【公報種別】特許法第17条の2の規定による補正の掲載

【公開番号】特開2021-115079(P2021-115079A)

【手続補正書】

【図5】

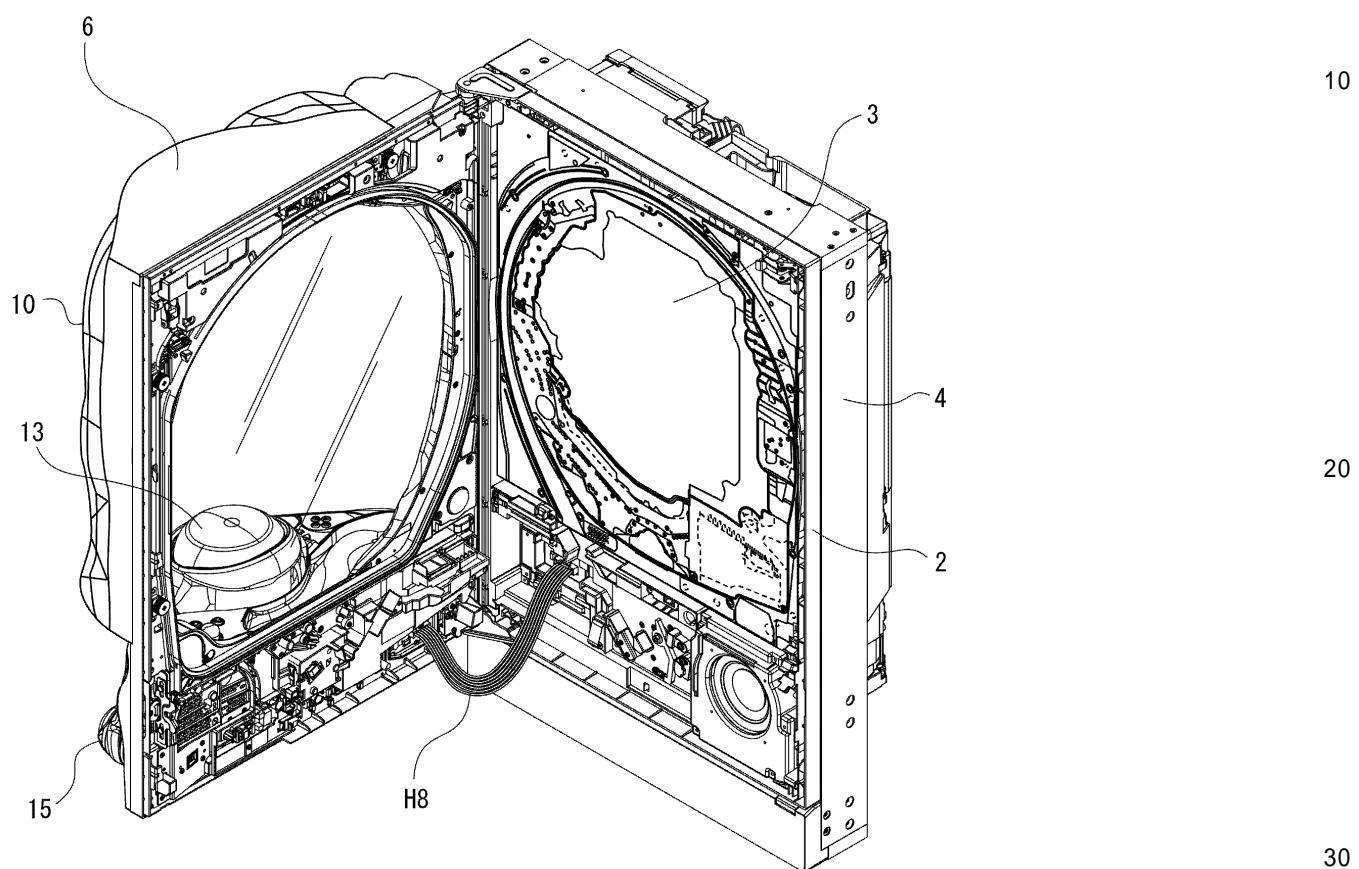
【補正対象書類名】図面

【補正対象項目名】図 5

【補正方法】変更
